改善箇所説明図

大型路線バスのエンジン ECU において、設計検討が不十分なため、以下の不具合が生じるおそれがある。

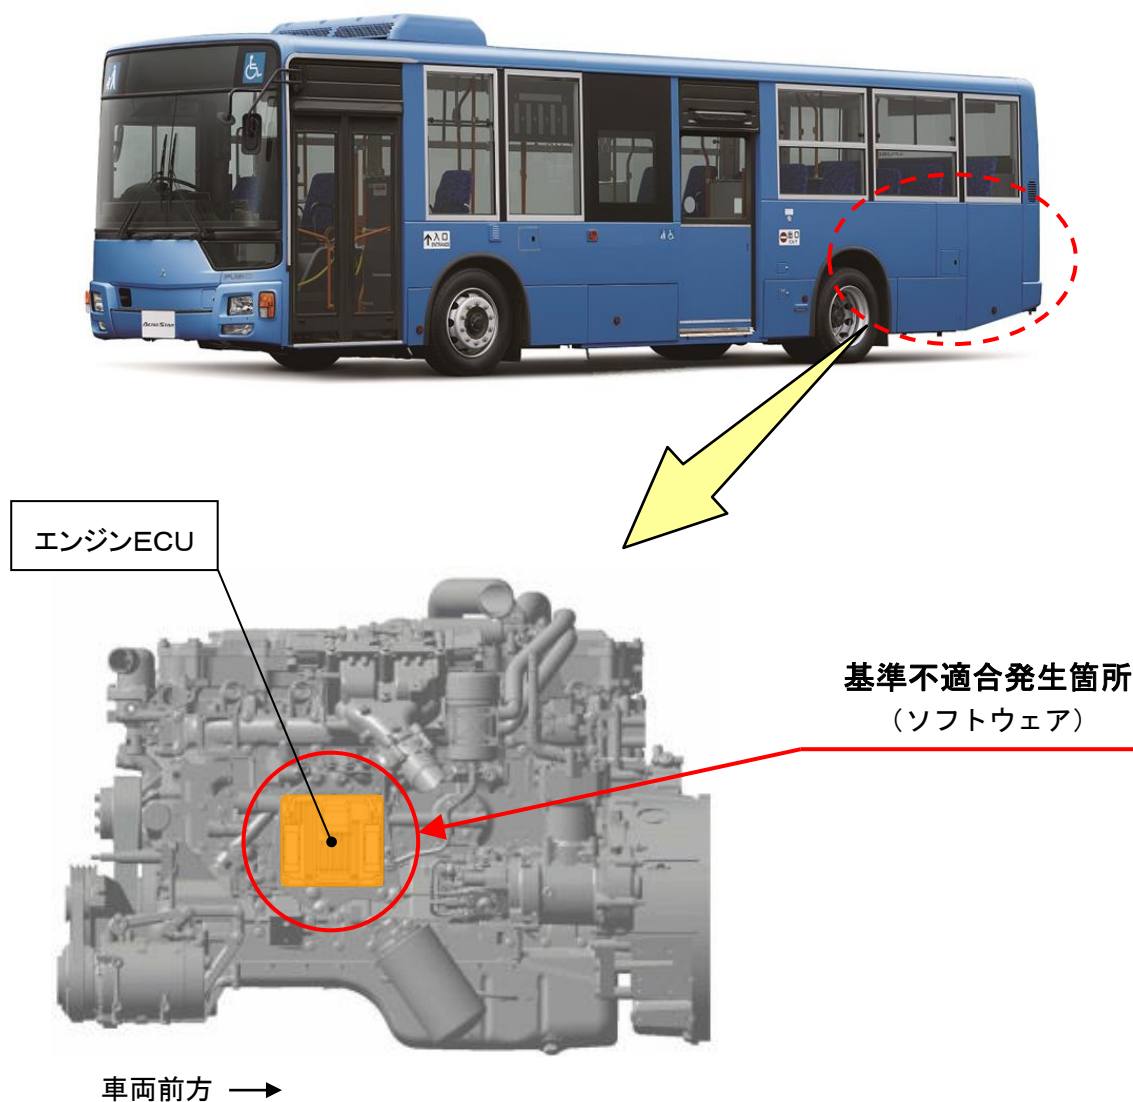
- ① スターター作動時にピニオンギヤとリングギヤの噛み合い不良が発生すると、メインスイッチの接点を介さずコイル側にモーターを駆動する電流が流れ続けてしまう。そのため、コイルが熱ダメージを受けて損傷すると、スターターが不動になり、エンジンを始動出来なくなる。
- ② DPF の詰まりや酸化触媒の効率低下を誤検知することがある。そのため、エンジン出力が制限されると共に DPF 再生不可の警告が表示され、次回エンジン始動時にエンジン警告灯が点灯する。

全車両、エンジン ECU のソフトウェアを対策品に書き換える。

注：□ は、対策品のソフトウェアに書き換える部品を示す。
